## Extrait du Registre des Délibérations du Bureau du Comité Syndical Séance du 3 mars 2015

**DBS06-2015**

AVIS SUR LE PROJET DE PARC EOLIEN EN  
MER DE COURSEULLES-SUR-MER

### **3. Mise en compatibilité du PLU de BÉNOUVILLE :**

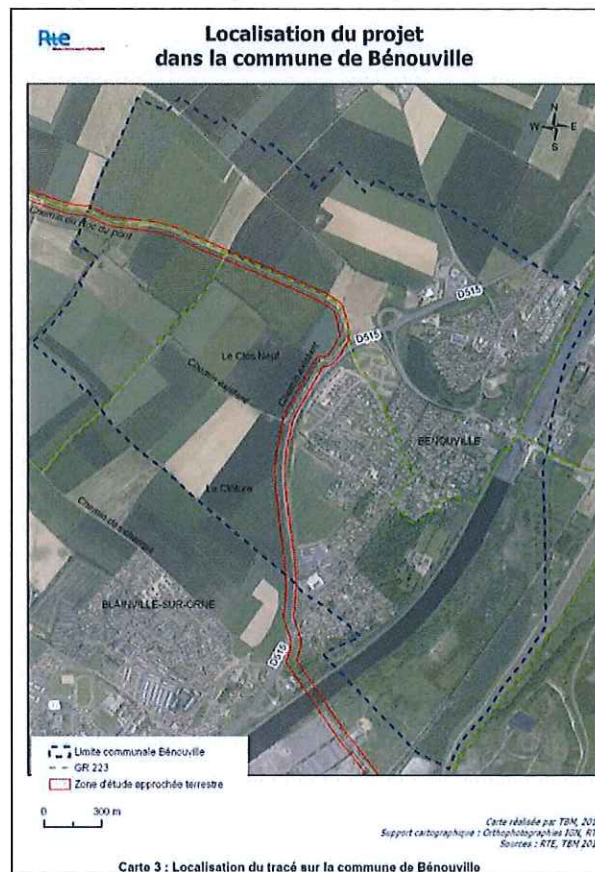
- **Le projet de liaison électrique souterraine ne fait pas partie des occupations ou utilisations du sol admises dans le règlement de la zone 2AUz et est donc incompatible avec cette zone du PLU de BENOUVILLE.**

- Remarques générale : un tracé prenant mieux en compte les projets de la commune pourrait être privilégié, notamment en évitant de traverser la zone 2AUz.

- Changements apportés au PLU :
- Ajout à l'article 2 de la zone 2AUz (occupations et utilisations du sol soumises à conditions particulières) : **« les ouvrages d'infrastructures à vocation de services publics ».**

- Ajout sur le plan des servitudes d'utilité publique : **servitude I4 relative au transport d'énergie électrique sur une bande de 6m.**
    - Interdiction : habitation, aire d'accueil des gens du voyage, certaines catégories d'établissement recevant du public, de certaines ICPE

#### 4. Mise en compatibilité du POS de HERMANVILLE-SUR-MER :

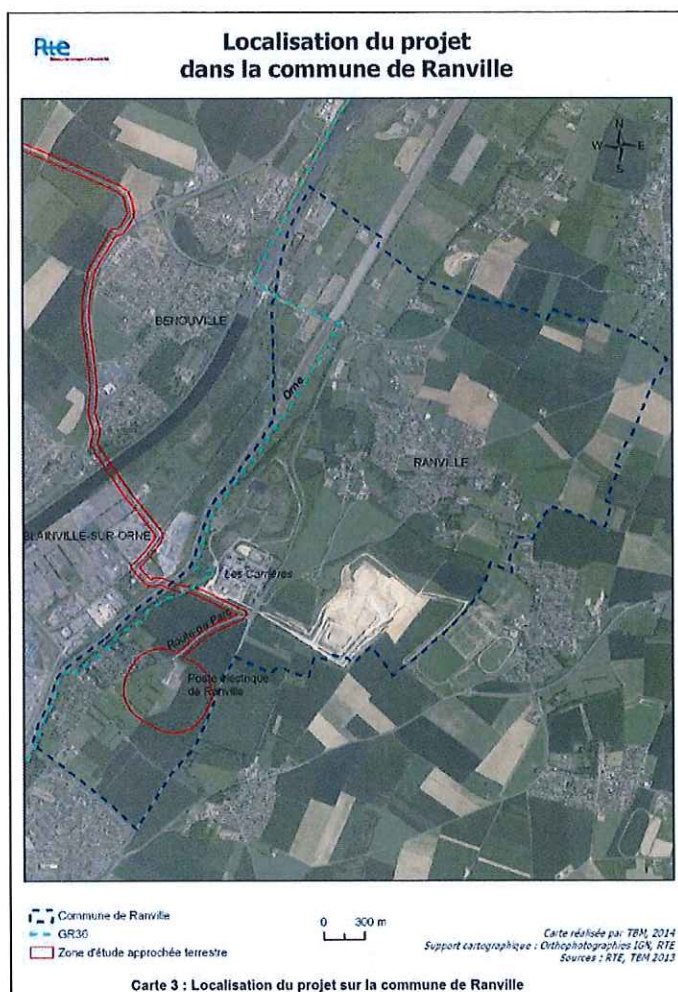
- Remarque au titre du SCoT :
  - Le tracé de la liaison électrique coupe le faisceau de la **future liaison d'arrière-côte entre Bénouville et la RD 7** (« Troarn/Courseulles »), inscrite au SCoT.

- Il conviendra de s'assurer que l'aménagement de la liaison électrique ne compromet pas les futurs aménagements de la liaison routière entre Bénouville et la RD7.

- Changements apportés au POS :
  - Ajout à l'article 2 de la zone NC (occupations et utilisations du sol soumises à conditions spéciales) : « *les ouvrages d'infrastructures à vocation de services publics* ».

- Ajout sur le plan des servitudes d'utilité publique : **servitude I4 relative au transport d'énergie électrique sur une bande de 6m.**
    - Interdiction : habitation, aire d'accueil des gens du voyage, certaines catégories d'établissement recevant du public, de certaines ICPE

Figure 3 : Situation des installations projetée

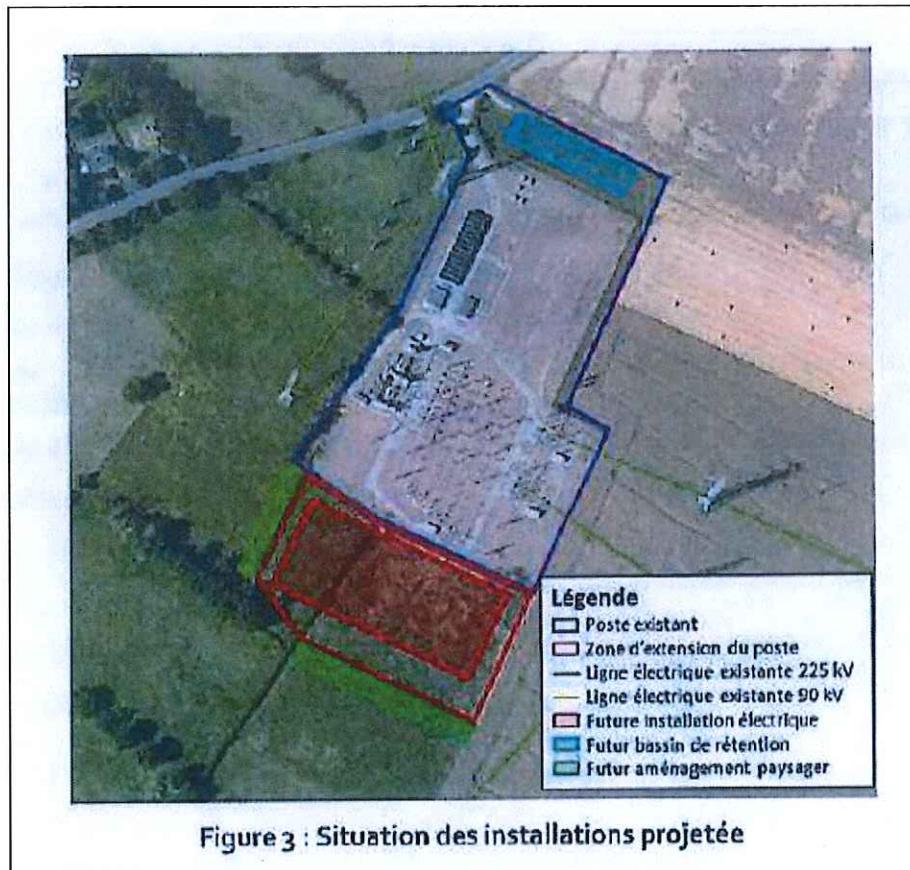
- **Les impacts du chantier sur l'espace boisé bordant l'Orne ne sont pas indiqués précisément: il conviendrait de préciser les mesures prises pour rétablir les continuités écologiques de la Trame Verte et Bleue affectées, le cas échéant.**

- Il est indiqué que la commune de RANVILLE ne comporte pas de captage d'eau potable.
  - Or la commune est concernée par 2 captages (Longueville et Mariquet), au Nord de la commune mais dont les périmètres de protection n'affectent pas le projet. Il conviendrait de les mentionner.

- Changements apportés au PLU :
  - o Ajout sur le plan de zonage : **tracé de la future liaison électrique et emprise de l'extension du poste électrique (une partie au Nord et une partie au Sud).**

- Ajout sur le plan des servitudes d'utilité publique : **servitude I4 relative au transport d'énergie électrique sur une bande de 6m.**
  - Interdiction : habitation, aire d'accueil des gens du voyage, certaines catégories d'établissement recevant du public, de certaines ICPE
